Modulo per la presentazione delle osservazioni per i piani/programmi/progetti sottoposti a procedimenti di valutazione ambientale di competenza statale

ID: Codice procedura (ID_VIP/ID_MATTM):10844

Impianto per la produzione di energia elettrica da fonte eolica, costituito da 6 aerogeneratori della potenza complessiva di 37,2 MW, un sistema di accumulo da 25 MW e relative opere connesse in località "Rempillo" nel comune di Pitigliano (GR).

ALLEGATO alle OSSERVAZIONI all' IMPIANTO EOLICO denominato REMPILLO nel COMUNE di PITIGLIANO (GR). Com

Analisi degli Impianti Eolici Esistenti e in Progetto

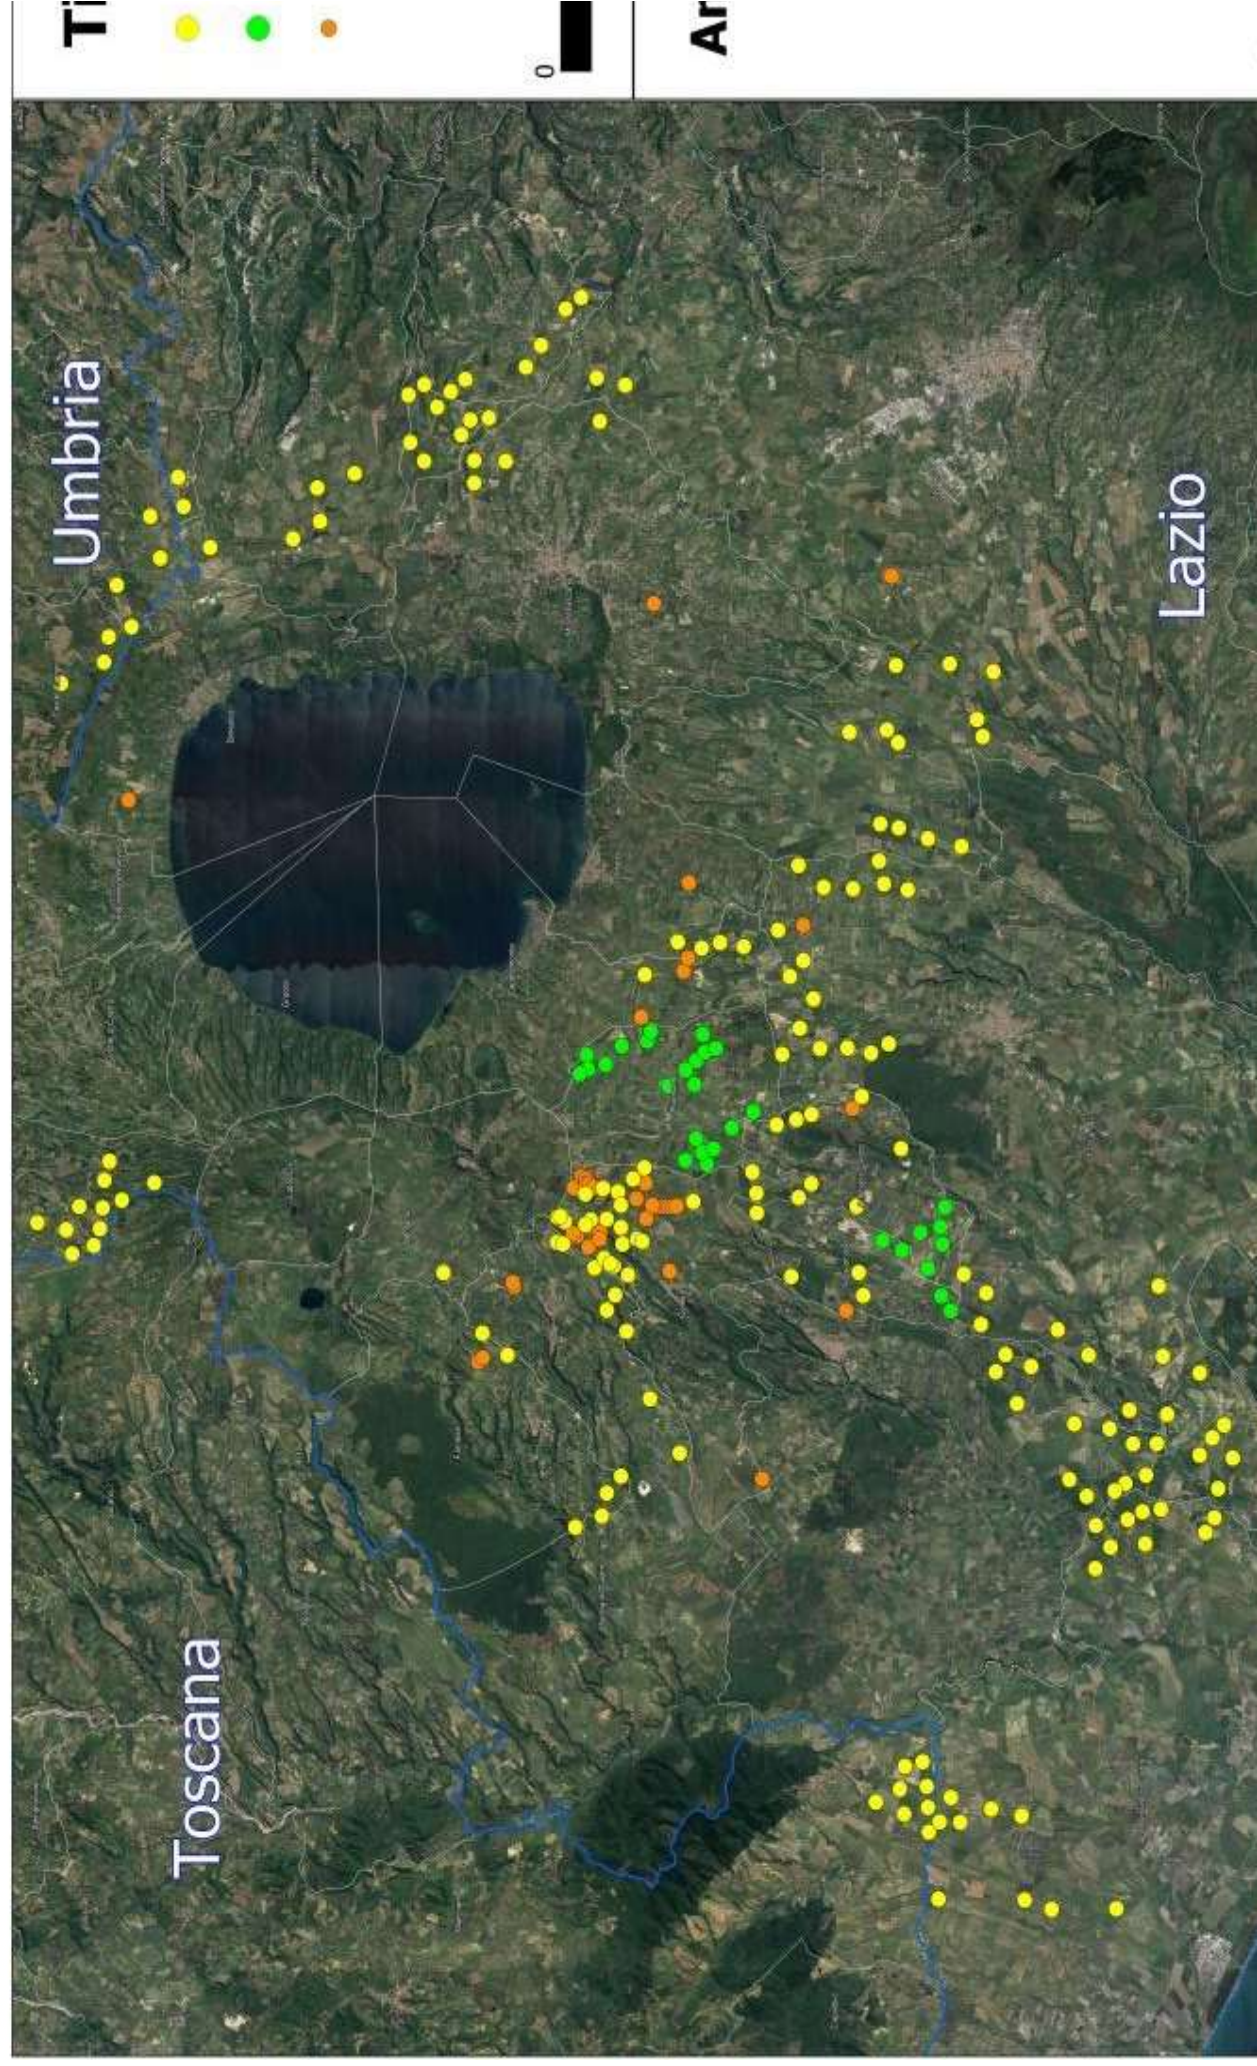
In sintesi, visti l'art. 20 comma 8 lettera c) quater del D.Lgs n 199/2021 e le Linee guida nazionali appena citate, considerato l'enorme impatto dell'impianto eolico industriale denominato "Rempillo" sulla zona paesaggistica di notevole interesse pubblico ben individuata nelle immagini n.1 e n. 2 e sui

Beni Culturali evidenziati nell' immagine n. 3 dell'Allegato alle presenti Osservazioni, per la collocazione delle pale P04 e P05 direttamente all'interno del perimetro di un'area archeologica e per gli impatti anche sull'area intermedia e vasta dei pregiati territori laziali della Tuscia settentrionale e in particolare di quelli del pitiglianese ricco di emergenze agricole, naturalistiche, storiche e archeologiche del periodo etrusco ma non solo, si chiede che venga negata l'autorizzazione all'insediamento dell'impianto eolico denominato "Rempillo".

Analisi di Intervisibilità Cumulativa delle Pal

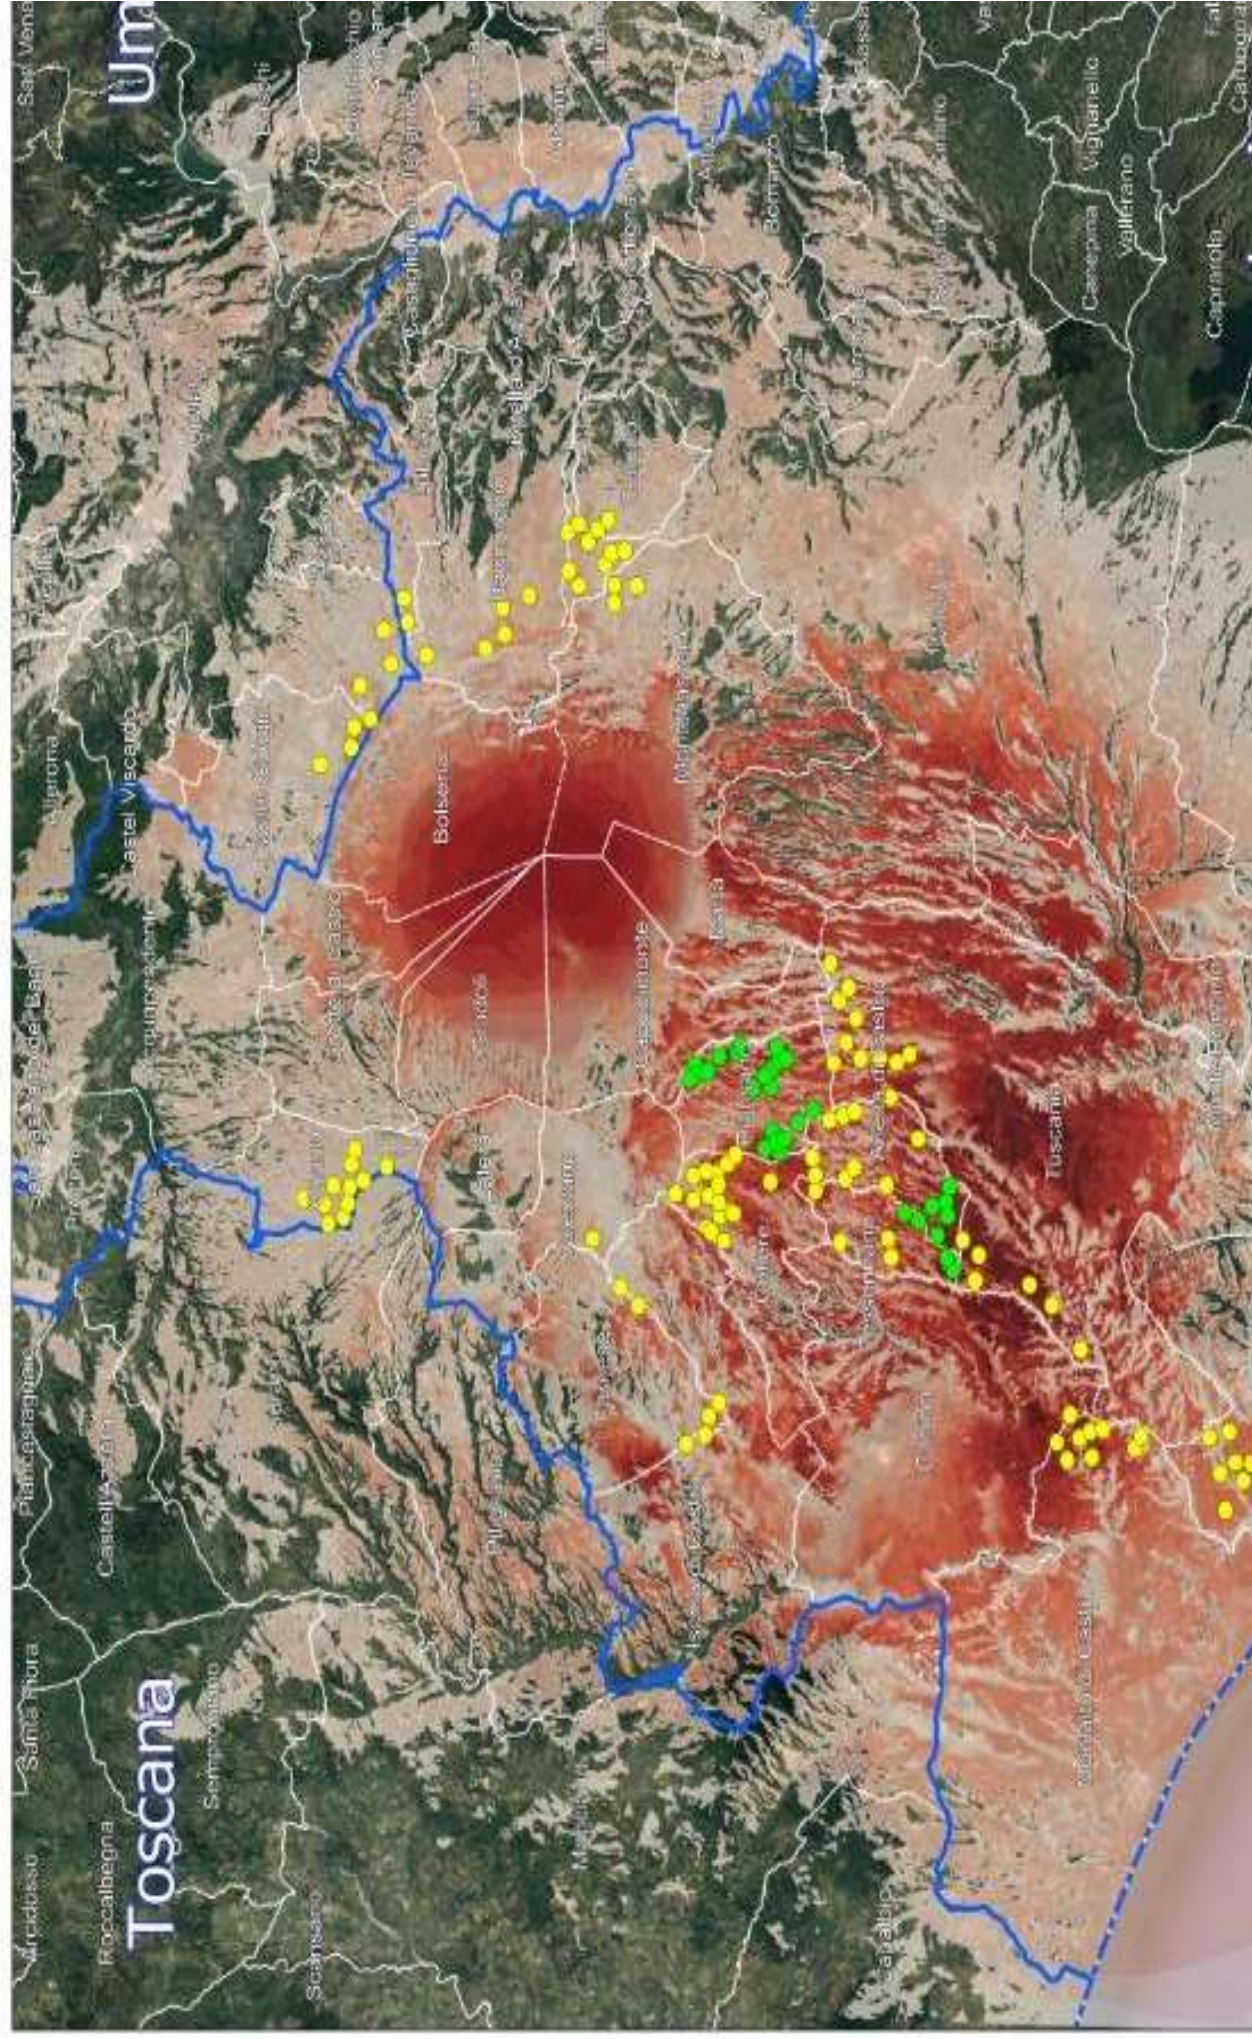
Quindi anche la Regione come Ente deputato dalla normativa nazionale a legiferare sulle aree idonee e non idonee si è espressa riguardo al fatto che abbia assolto ai doveri e alle quote stabilite dal PNIEC e in ambito regionale la provincia di Viterbo è stata quella con il più alto tasso di impianti FER tra tutte e quindi ormai satura ed il cumulo degli impianti FER installati, autorizzati e in progetto rappresenta una **elevata criticità per la sostenibilità ambientale di ulteriori eventuali iniziative.** L'impianto eolico “ Rempillo” pur essendo “esterno al confine provinciale e regionale ma nelle sue immediate vicinanze (a soli 100 metri i primi due aerogeneratori) oltre ad impattare sul territorio e sulle economie di tre Comuni del Lazio (Farnese, Valentano e Latera) si trova nelle fasce di rispetto dei Beni di notevole interesse pubblico come si è evidenziate nelle Osservazioni nn. 1 e 2 e crea anche degli impatti negativi anche sui beni naturalistici come verrà dettagliato nell'Osservazione n. 4. Inoltre andrebbe a sommarsi al già enorme cumulo di impianti eolici e fotovoltaici e geotermici che già creano una elevata criticità ambientale nella provincia di Viterbo e interferiscono anche con il territorio toscano come si può vedere dalle immagini nn. 4 e 5

dell'Allegato Report Fotografico n. 1.
